РАЗЯСНЕНИЕ № 2

ОТНОСНО: Разяснение № 2 за участие в договаряне с обявление за “Доставка на ролки за лентови транспортъори”, реф. № ME1-2016-NWA-D-026

Фиг. 1.

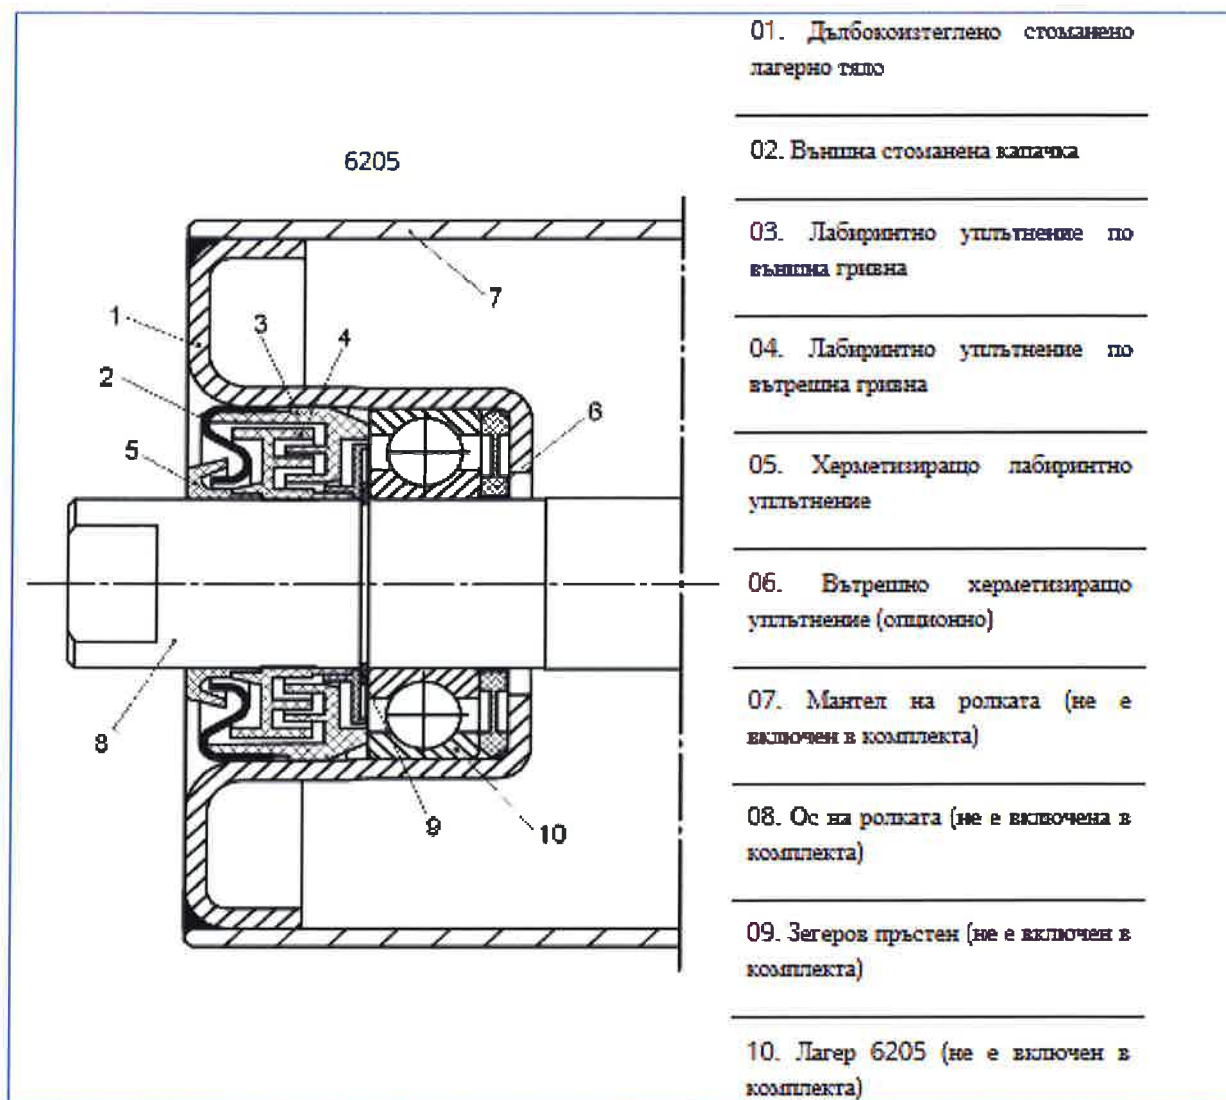
Въпрос 1: Какво се има предвид под „външно херметизиращо уплътнение“?

При конструкцията на лагерния възел според Фиг. 1 ролята на външно херметизиращо уплътнение се изпълнява от позиция 5 – Херметизиращо лабиринтно уплътнение.
